R-2007-3

**Herinrichting Mr. P.J. Troelstrastraat,
Dennenbosweg en Sloetsweg te Hengelo**

Onafhankelijke beoordeling

| Opdrachtgever: | Gemeente Hengelo |

Langspaarkeerveen - gebiedsontsluitingsweg (parkeerhoek 0°)

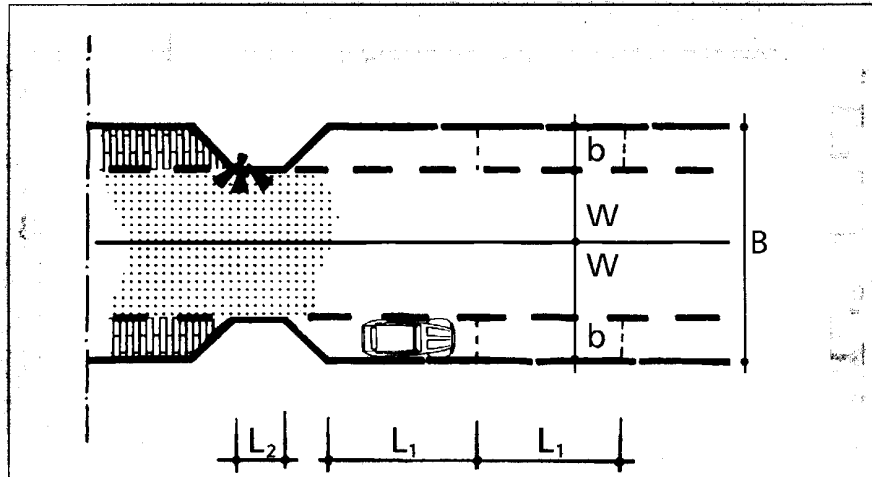
Bij langsparkeren moet de ontwerper rekening houden met voldoende breedte voor parkeren, uitstapruimte en (slechte zichtbaarheid van) overstekende voetgangers. Bij voorkeur wordt een uitstapstrook of groenvoorziening in combinatie met uitstulpingen in het ontwerp opgenomen. In het voorstel van de gemeente is een uitstapstrook voorzien, maar het ontwerp voorziet geen uitstulpingen (zie *Bijlage*).

- uitstulpingen t.p.v. uitritten en oversteekplaatsen
- bij beëindiging parkeerhaven zo nodig rekening houden met oprijzicht
- parkeerhavens in afwijkende verharding t.o.v. rijbaan
- verticale elementen op uitstulpingen
- hoogteverschil of fysieke afscheiding tussen parkeerhaven en berm/voetpad
- voor markering zie 16.2.2
- eventueel rabatstrook tussen rijstrook en parkeerhaven
- eventueel afgeschuinde band aan rechterkant parkeervak (vergemakkelijkt voorwaarts inrijden van parkeervak), zie 17.3.9

- $b = 2,00 - 2,30$ m
- $w \geq 3,00$ m (voor parkeermanoeuvre)
- $L_1 = 6,00$ à $7,00$ m;
- $L_2 \geq 2,00$ m
- afschuining uitstulpingen: 1:1
- onderlinge afstand uitstulpingen: 5 à 7 parkeerplaatsen

- aantal parkeerplaatsen per 100 m (eenzijdig): 12 à 18
- hoogteverschil tussen parkeerhaven en trottoir: 0,10 à 0,12 m
- bij vrijliggend fietspad tussenberm: $\geq 1,00$ m
- breedte rabatstrook: 0,30 à 0,60 m
